改善箇所説明図

改善の内容

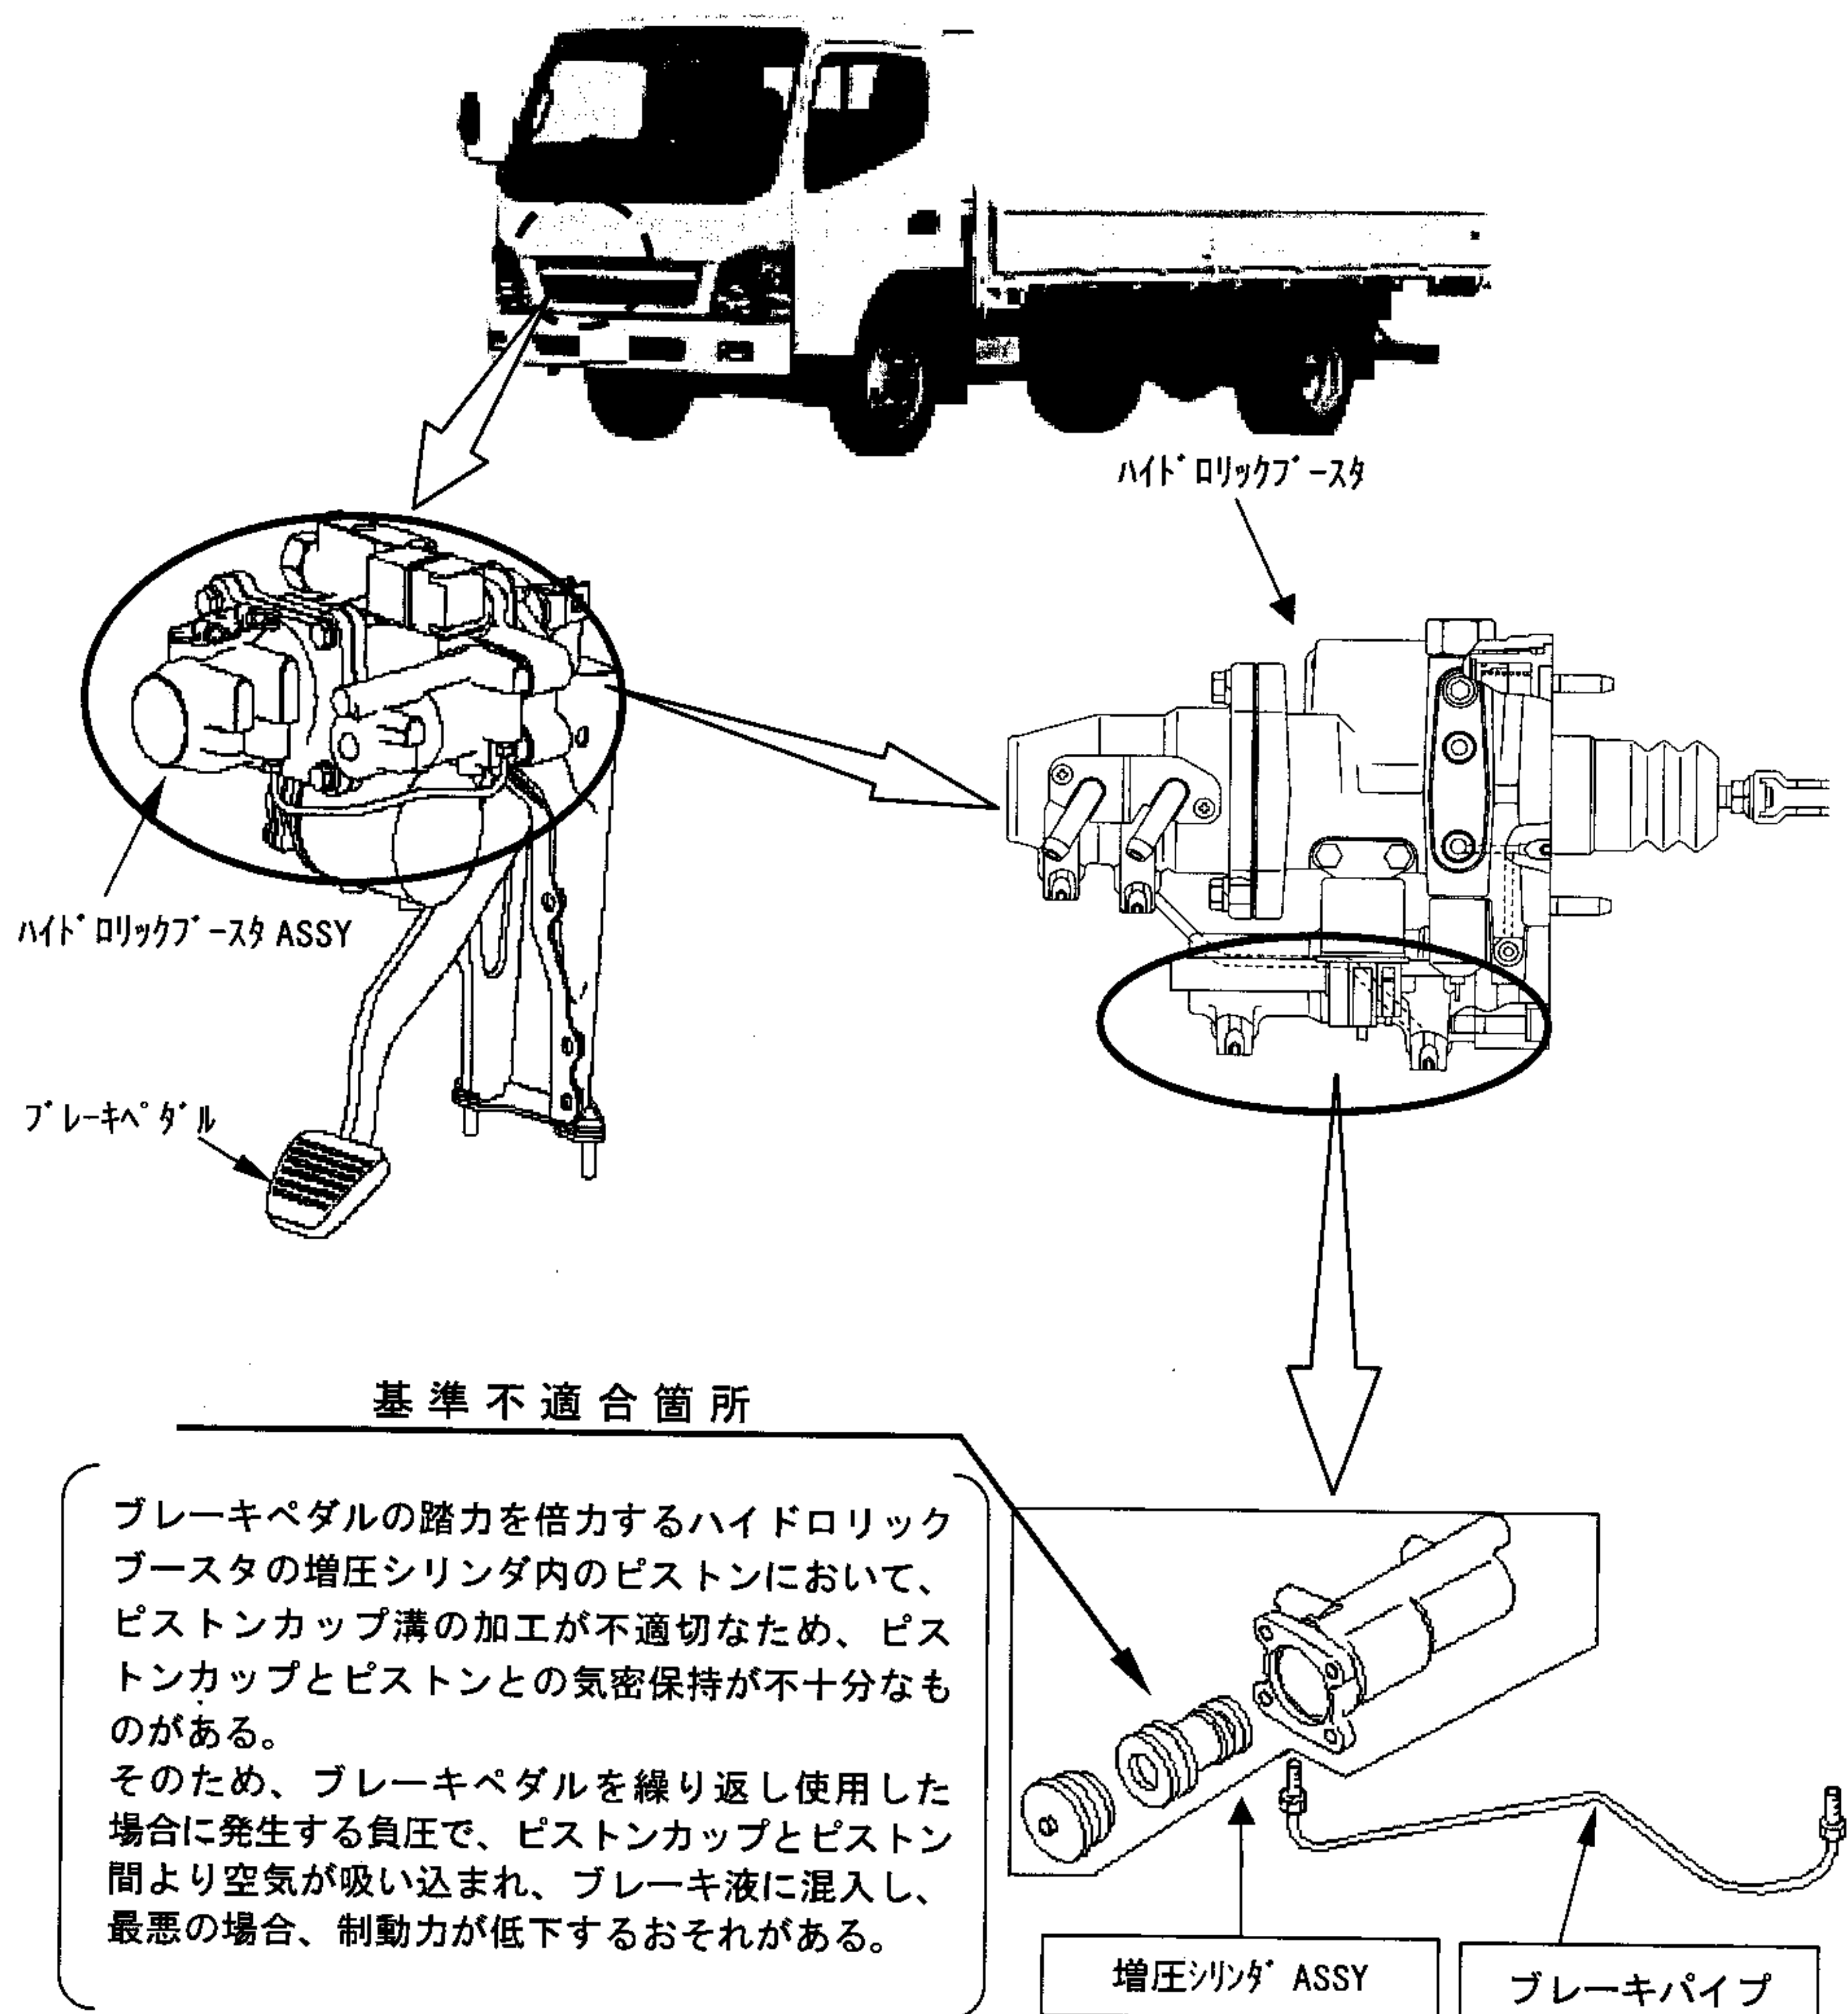
全車両、増圧シリンダを対策品と交換すると共に、ブレーキパイプを新品と交換する。

なお、対策品の全数供給に時間を要することから、当面の暫定措置としてブレーキペダルを踏んだ時のペダルと床板との隙間を確認し、規定値以下のものは対策品と交換し、問題ない車両は後日対策品と交換する。

注：□は、交換部品を示します。
